# Demande d'examen au cas par cas préalable à la réalisation éventuelle d'une évaluation environnementale

Aménagement du carrefour RN10/RD35, commune de Cloyes-Les-Trois-Rivières (28220)

**Objet** : Examen au cas par cas n° F-024-23-C-0269 relatif à l'aménagement du carrefour RN10\_RD35 à Cloyes-les-Trois-Rivières (28) : demande de compléments

**Objet :** Réponse à la demande de compléments concernant la demande d'examen au « cas par cas » sur la nécessité de soumission à évaluation environnementale du projet d'aménagement du carrefour RN10/RD35 à Cloyes (28)

Section n°10 (A19)  
10.2 Vue en plan de l'aménagement  
Carrefour RD35 Sud Cloyes  
Echelle 1/500

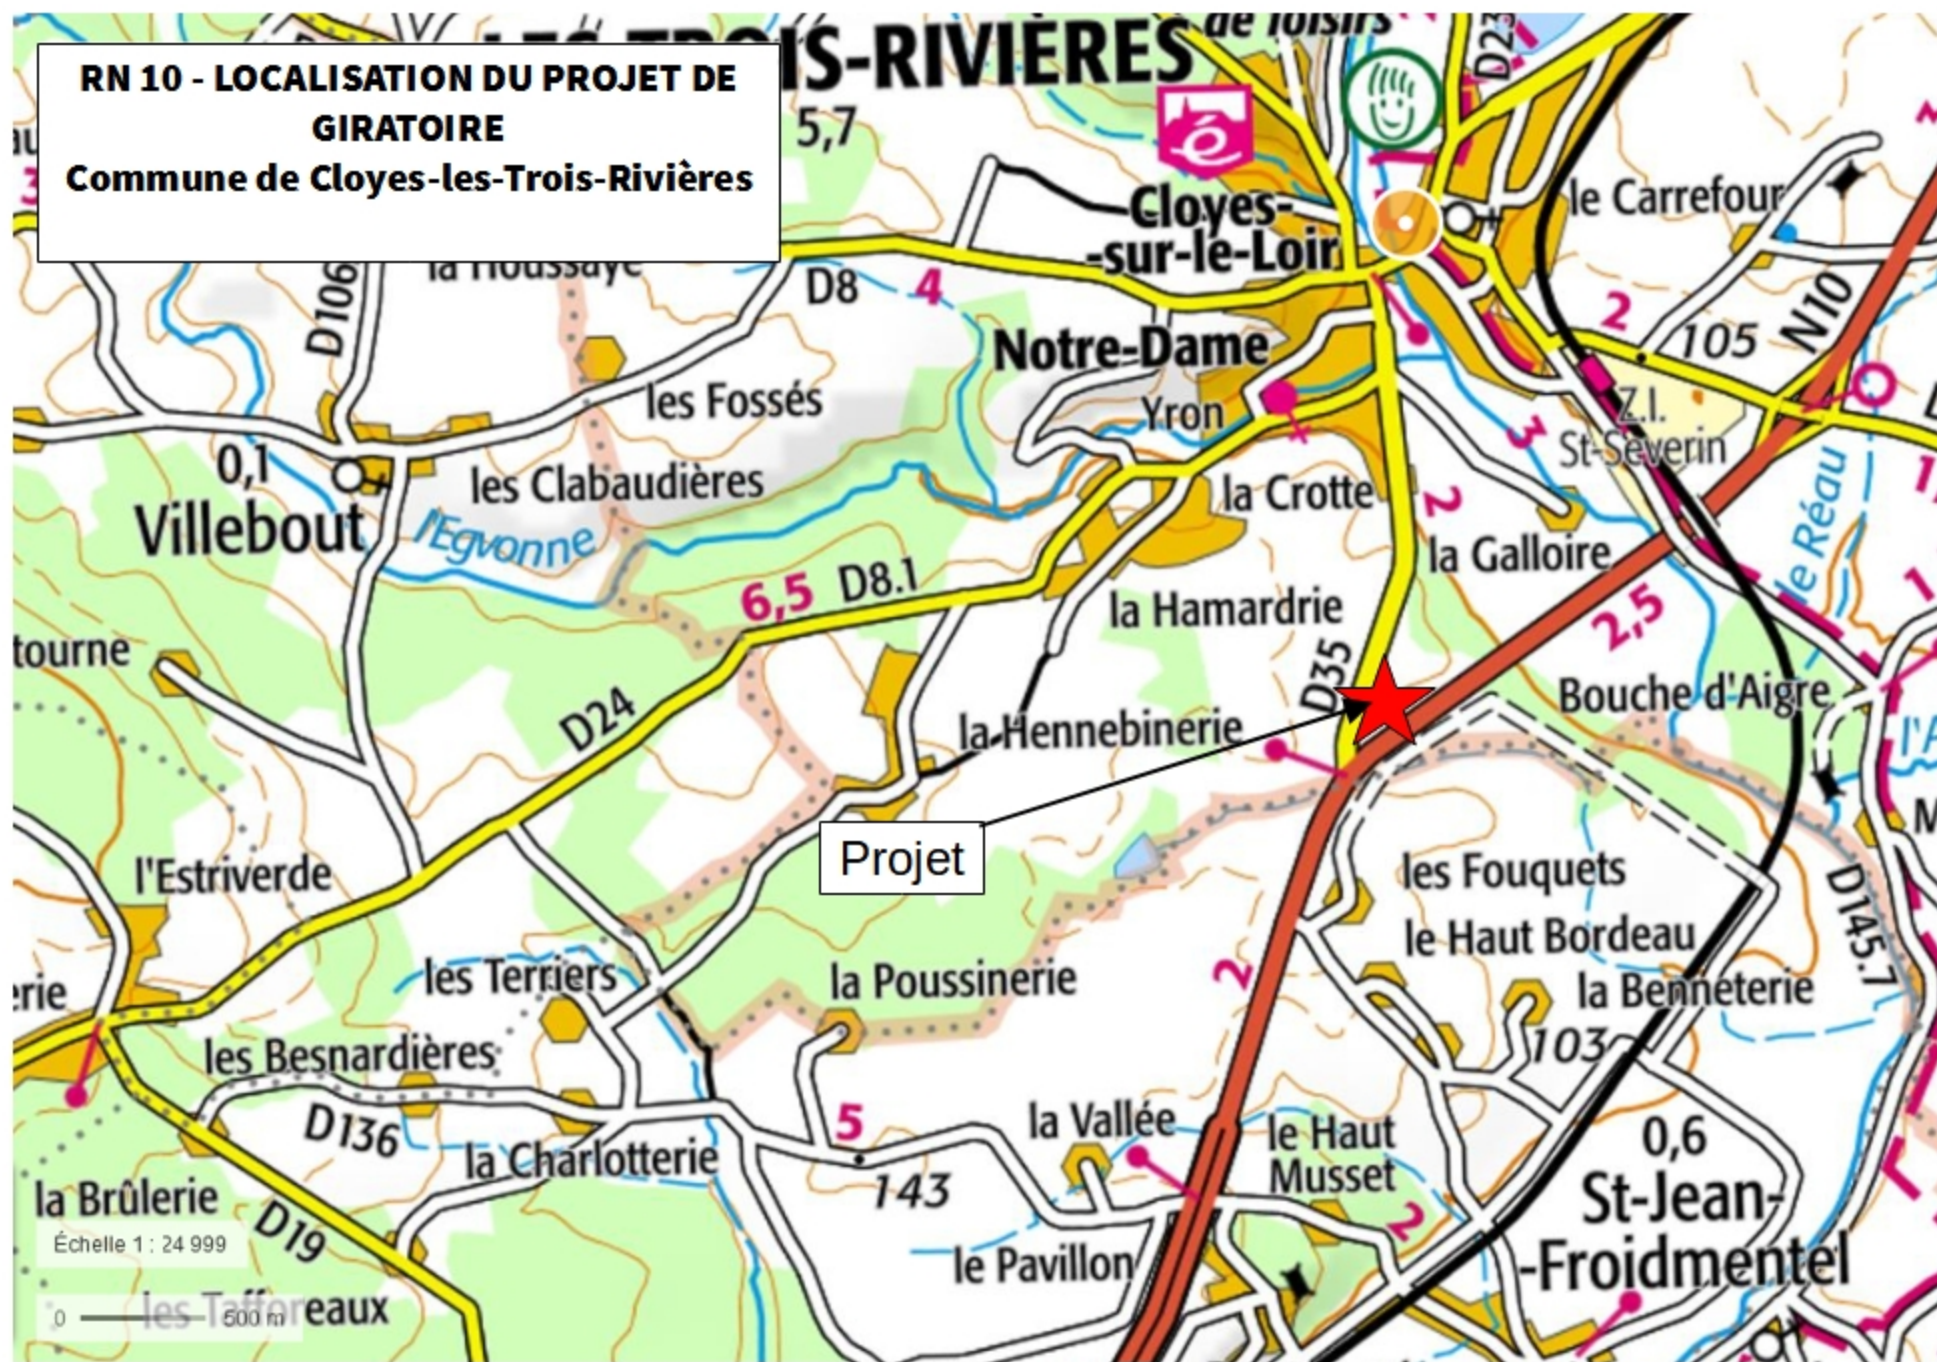
Le plan du projet laisse apparaître des bassins. L'assainissement éventuellement prévu dans le cadre de ce projet (hors chantier) est peu décrit : pouvez-vous indiquer s'il est prévu et si oui ses caractéristiques principales ?

Concernant l'assainissement, les pollutions chroniques et saisonnières seront traitées par percolation (noues et fossés enherbés).

La faible perméabilité du sol (entre  $2 \times 10^{-8}$  m/s et  $1 \times 10^{-7}$  m/s) garantit une protection élevée de la nappe vis-à-vis des HAP engendrés par le trafic routier. En effet, étant donnés les trafics qui seront supportés par l'infrastructure, la pollution chronique engendrée restera modeste. Cette pollution aura tendance à s'accumuler au droit des fossés enherbés et des accotements le long des routes. Les concentrations de polluants routiers, notamment en métaux lourds, diminuent très vite avec la profondeur du sol, le sol en place jouant le rôle de filtre. Une pollution accidentelle sera traitée « en décapant » les premiers horizons du sol. La faible perméabilité de ce dernier implique une faible profondeur d'infiltration de la pollution en fonction du temps.

Une attention particulière sera portée à ne pas mélanger les eaux de la plate-forme routière des eaux pouvant provenir des cultures voisines. Pour cela, des merlons seront mis en place de chaque côté de la route afin d'éviter aux eaux des cultures de parvenir aux fossés de pied de talus.
